5/13 印書第二回、の(池工)

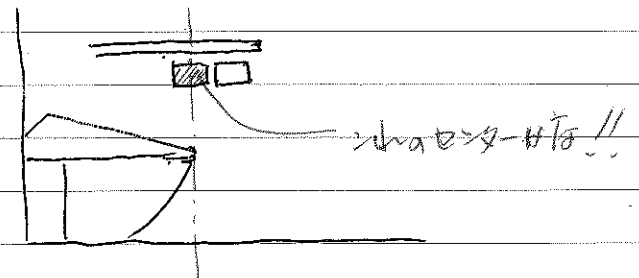
- ① 目録の入口の横梁を外す時...。強度？
トイルと洗面所の壁に横梁補強の必要は？
- ② トイルの窓の下の縦柱以外に太いものに
お直し！ 切り替時の強度は？

- ① 廊下の居根裏へ入り、見立の柱(壊れかたの
反対側)で自アリ被害はありますか？
*台灯を改築時の台灯の四方の柱、壁は問題
なかった。
- ② 目張り...階段の下の柱！ 壁の部屋の柱も！
↳ 切替「不利」な気がする。

洗面所暖房種の取付位置について

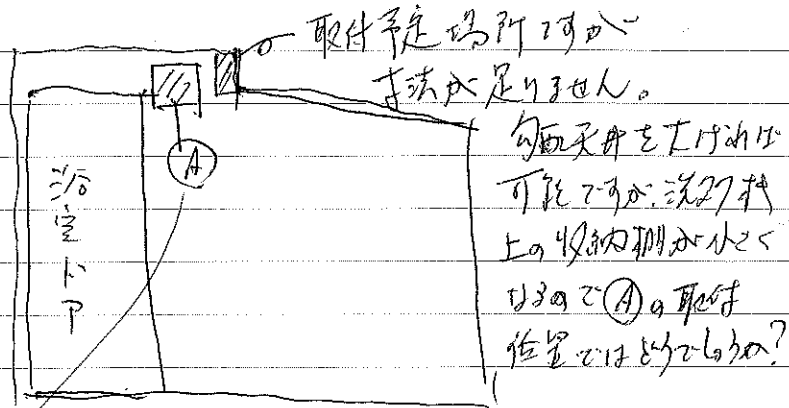
②ユニットバスはユニット的に取付可能か?
特に天井換気扇もOKですか?

③白アリ喰いの柱梁よろしく!!

①OKです。

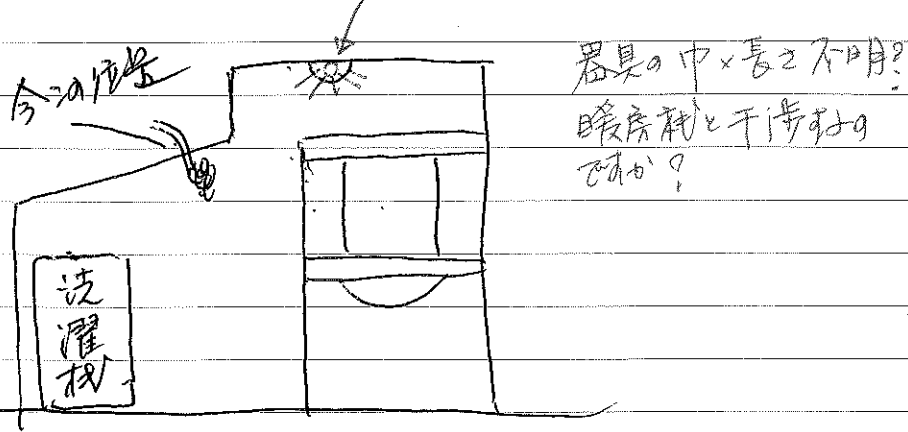
Q①. 旧湯沸ユニットの白壁(コンクリートベース)は
バラして下さい。

Q② ワンクブワワのロフト購入分で家事室の床も
おぼろぎの床は「」の床を延長で一部で
いいですか。

Q③ 洗面室と同じの角の柱を白アリ喰い下り
補修して下さい。

Q④ 多入を入水子家事室と同じの壁位置は
今の床でいいですか。
(100mm位中へ壁を入水子がこの真下に交す)

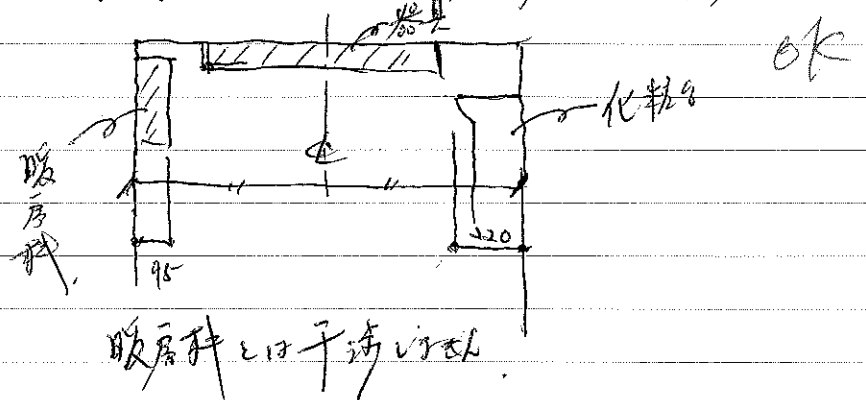
2. 洗面所の照明の位置は変更したい。
可なりと人。
お大工は L700 W142 H92 mm

暖房料と化粧台のおおきさの位置はメモして
照明の取付け位置は壁のセロ一揃い分けておいて。

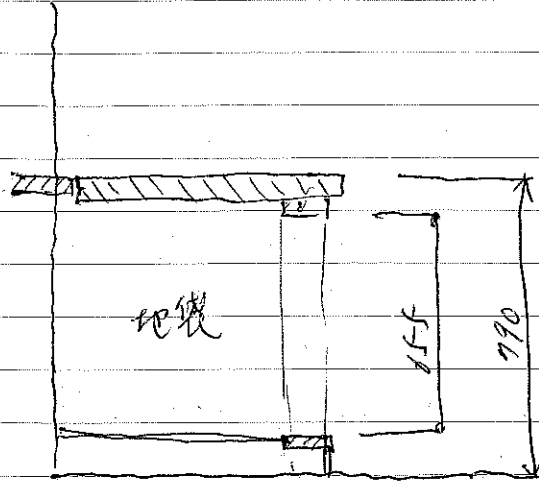
4枚建具の高さは紫居・鴨居内法 H655で調整し可。

家具室と浴室との間の扉702向に毛書し可。
 200研究下。 5/19

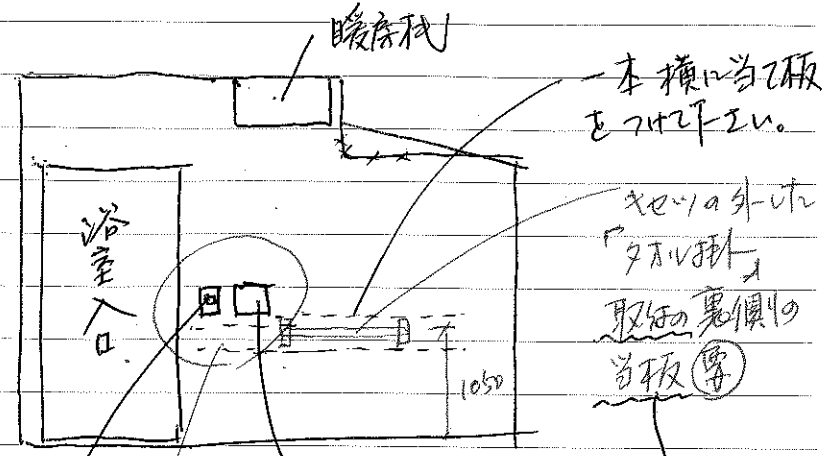
浴室照明用SW
 給湯器のサブリモEV
 暖房機用SW
 横方向はSW類の付加は必要に付す

- ここは
- ① 浴室照明SW
 - ② 給湯器サブリモEV SW
 - ③ 暖房機用SW

②③④ どの方向でも付可。おまけの付加も同様

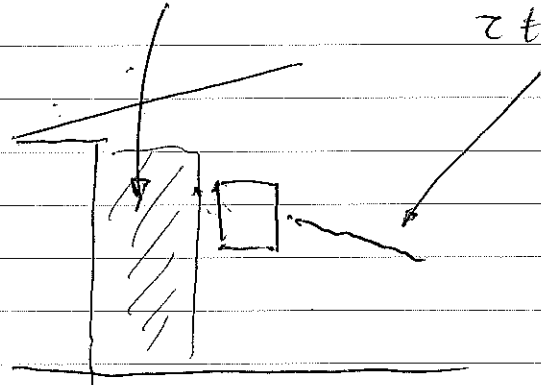
① 文相... 敷居のスパス木の余りではないか?
* 隆敷の引戸の下からはかかっている!!

② 小便器の隠し扉 --- 取付け前に雰囲気
見てほしい。 → きりく に合わせ、
大丈夫か?
